東海第二発電所

設置変更許可申請書の審査資料における
燃料有効長頂部の寸法値に係る対策及び水平展開
について

平成 3 0 年 3 月 8 日

日本原子力発電株式会社

図-1 燃料の線量率計算モデル

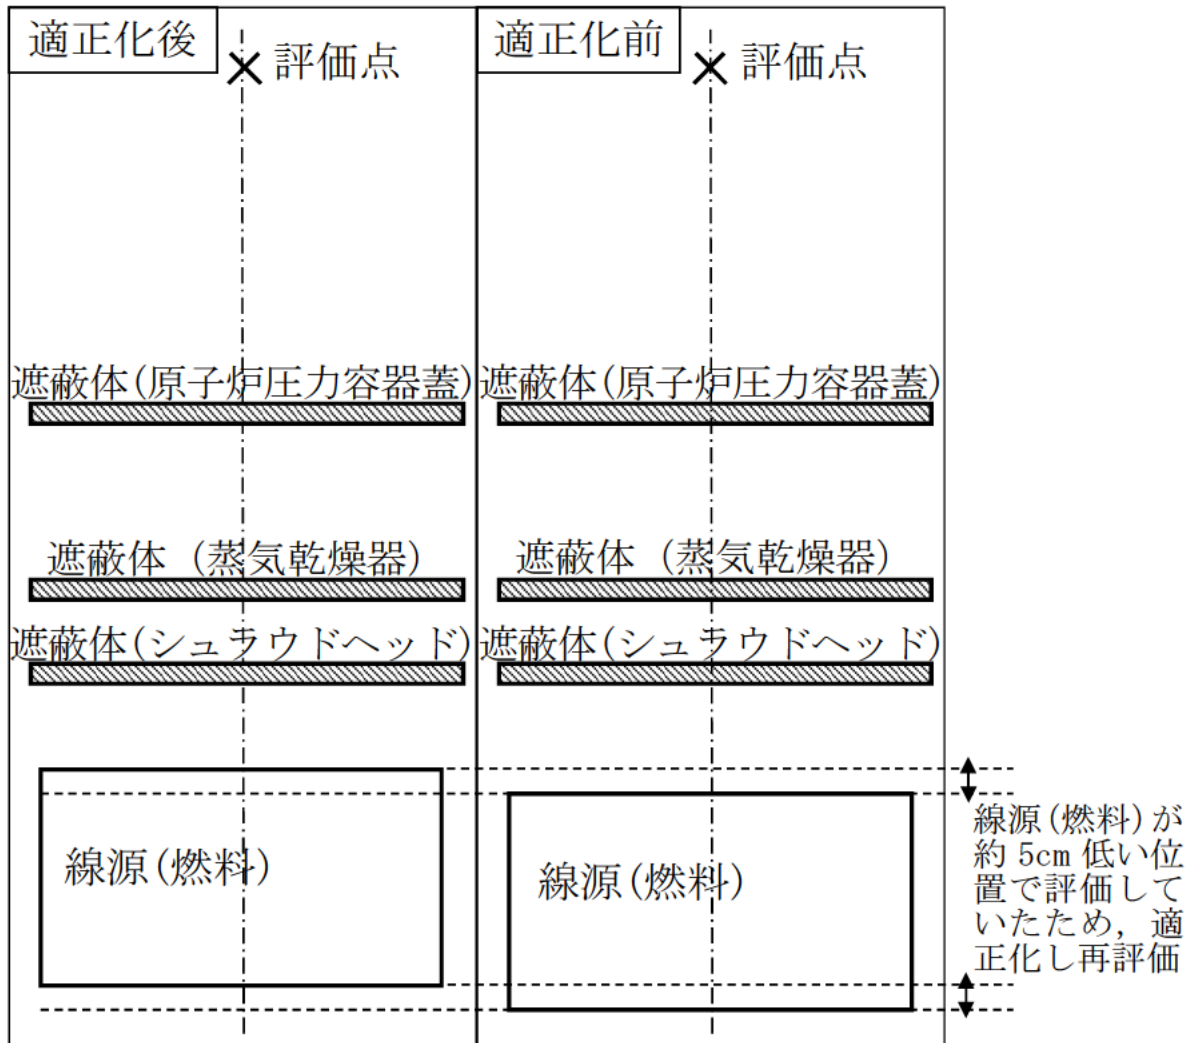
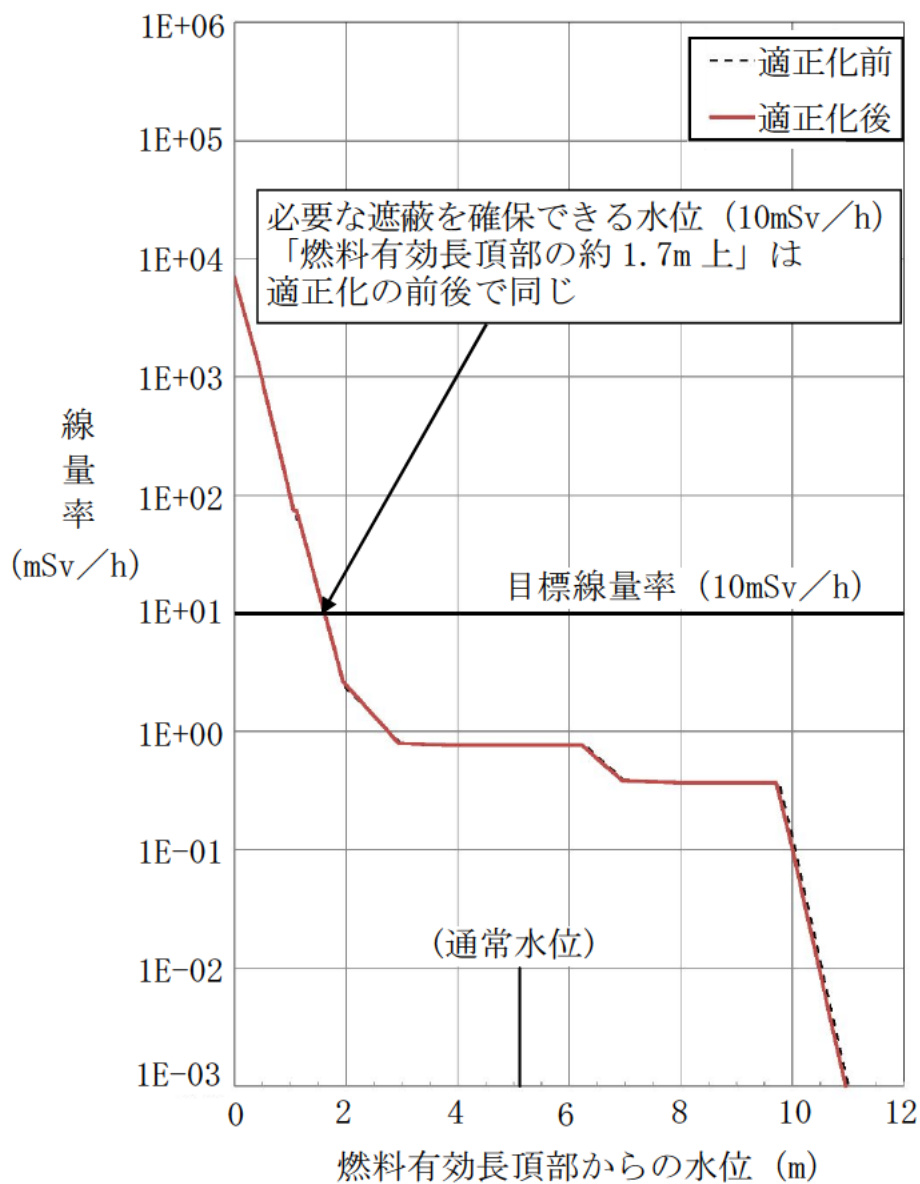
運転停止中の有効性評価における遮蔽計算について適正化した条件（図-1 参照）で再評価した結果，図-2 及び表-1 のとおり，必要な遮蔽を維持できる水位までの時間余裕等への影響は小さく，対策の有効性に影響がないことを確認した。

表-1 運転停止中の有効性評価結果への影響

事象	必要な遮蔽を維持できる水位までの時間余裕		TAF 到達までの時間余裕		対策の有効性への影響
	適正化前	適正化後	適正化前	適正化後	
崩壊熱除去機能喪失	4.5 時間	同左	6.3 時間	同左	事象発生後 2 時間後の注水 (残留熱除去系 (低圧注水系)) の有効性に影響なし
全交流動力電源喪失	4.5 時間	同左	6.3 時間	同左	事象発生後 25 分の起動 (低圧代替注水系 (常設)), 注水の有効性に影響なし
原子炉冷却材の喪失	2.3 時間	同左	3.5 時間	同左	事象発生後 2 時間後の注水 (残留熱除去系 (低圧注水系)), 流出箇所の隔離の有効性に影響なし
